改善箇所説明図

基準不適合箇所

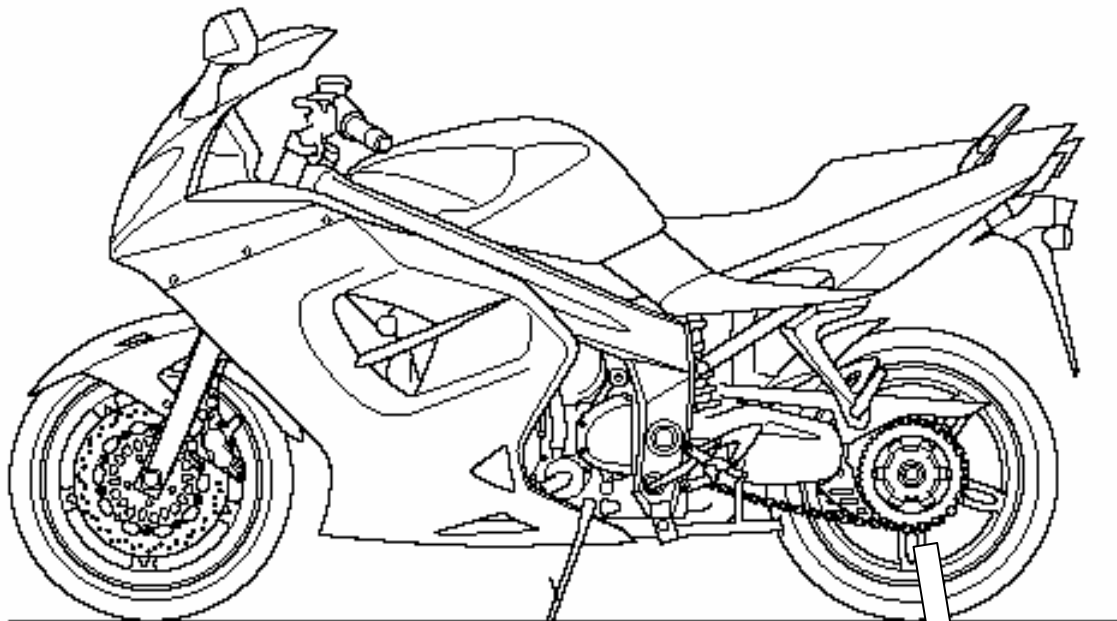
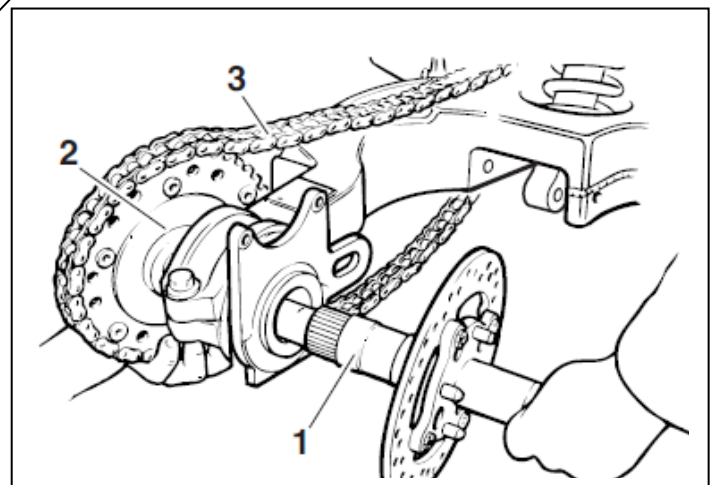
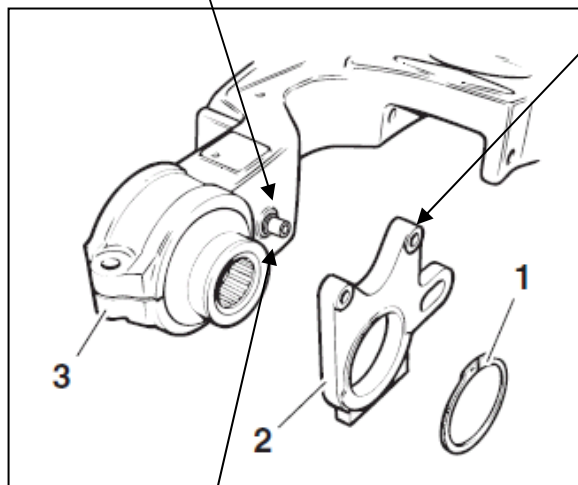
リヤブレーキのキャリパー固定ブラケットの位置決めピンの材質が不適切なため、制動時に当該ピンへ荷重がかかると、亀裂が生じることがある。そのため、ピンに繰り返し荷重がかかり、亀裂が進行して破断し、制動時にブレーキキャリパーがブレーキディスクと共回りし、ブレーキホースがリヤタイヤに巻き込まれ、最悪の場合、タイヤがロックし転倒するおそれがある。

全車両、位置決めピンを対策品に交換する。

識別：交換済み車両には、リヤブレーキキャリパー取付ボルトの頭に、直径5mmの白ペイントマークを塗布する。
